**Avis de la Mission Régionale d'Autorité environnementale  
Nouvelle-Aquitaine  
sur le projet de parc photovoltaïque au sol  
sur la commune de Ligugé (86)**

n°MRAe 2025APNA190

dossier P-2025-18568

| <b>Localisation du projet :</b>                                                                                                              | Commune de Ligugé (86) |

Plan masse du projet au sud – note descriptive des modifications version n°2

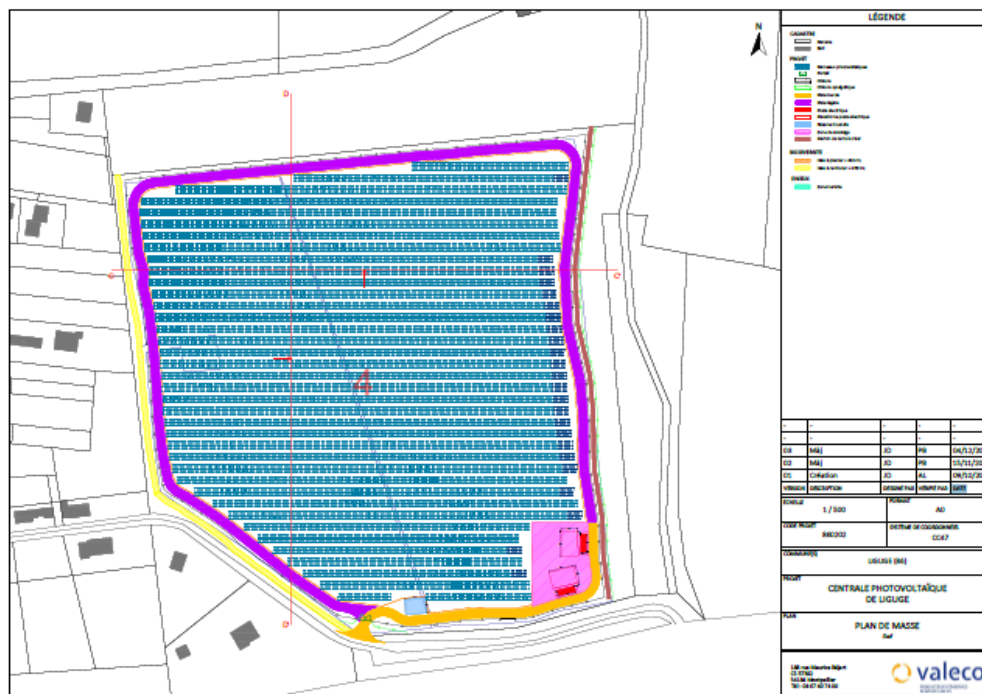
Le parc s'implante au lieu dit "Vallée d'Arty" et développe une puissance d'environ 21,3 MWc. L'étude d'impact n'ayant pas été mise à jour, de nombreuses caractéristiques du projet dans sa version n°2 sont inconnues : surface clôturée, énergie produite, nombre de modules, nombre de locaux techniques, etc.

**La MRAe demande la mise à jour de la description du projet au sein de l'étude d'impact.**

Le projet comprend quatre îlots, dont trois au nord et un au sud.
